**Правила № 51 ООН (шум, производимый  
транспортными средствами категорий М и N)**

### **Предложение по исправлениям к поправкам серии 03 к Правилам № 51 ООН**

**Представлено экспертами от Международной организации  
предприятий автомобильной промышленности\***

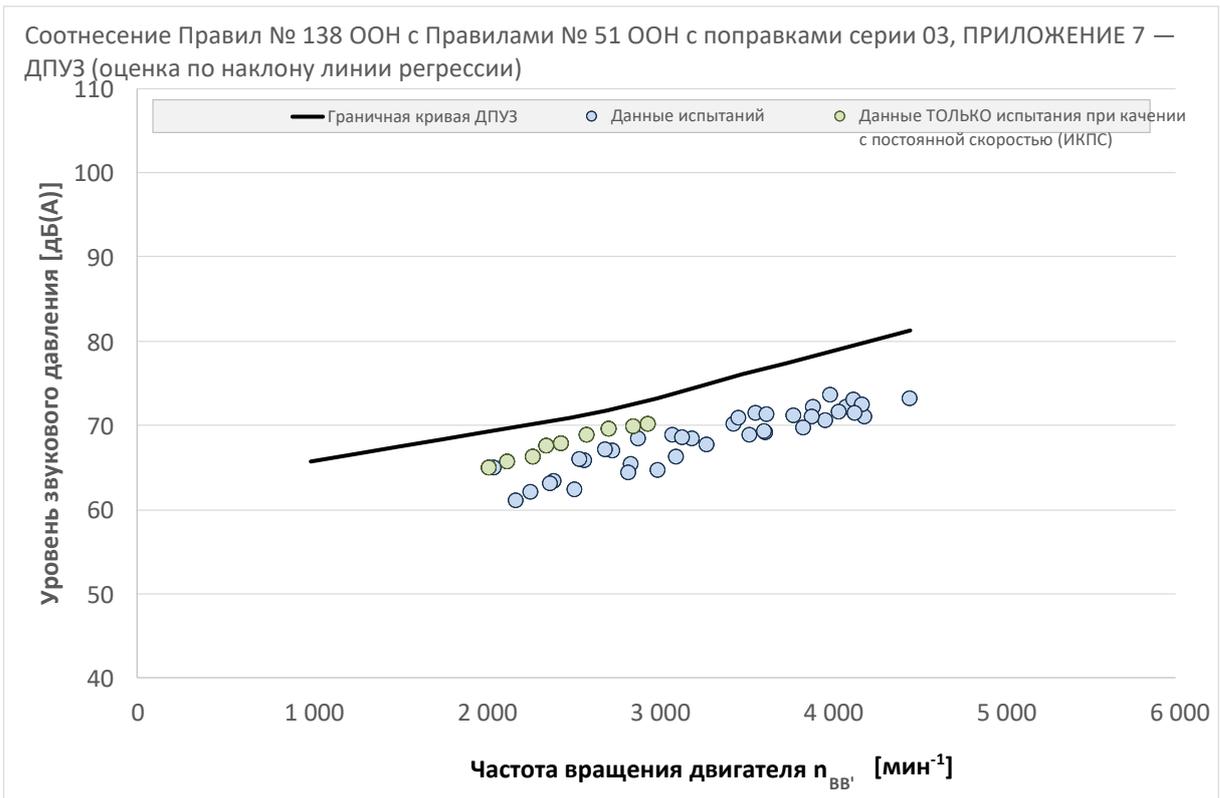
23. Граничная кривая ДПУЗ зависит от частоты вращения двигателя. Электромобили же не обеспечивают достаточно высоких частот вращения двигателя для целей ДПУЗ. Применительно ко всем испытательным прогонам и к исходной точке граничной зоны вводится виртуальное значение отношения скорости транспортного средства к частоте вращения двигателя, равное  $20 \text{ км/ч}$  на  $1000 \text{ об/мин}$ . При такой виртуальной частоте вращения двигателя метод анализа 1 можно использовать без изменений.

24. Значение  $20 \text{ км/ч}$  на  $1000 \text{ об/мин}$  было выбрано с таким расчетом, чтобы соответствовать типичному увеличению уровня звука от шин при скорости  $50 \text{ км/ч}$ . Издаваемый шинами звук укладывается в логарифмическую кривую с очень большим наклоном на низкой скорости, которая выравнивается при переходе к высоким скоростям. Наиболее подходящим является показатель  $20 \text{ км/ч}$  на  $1000 \text{ об/мин}$ .
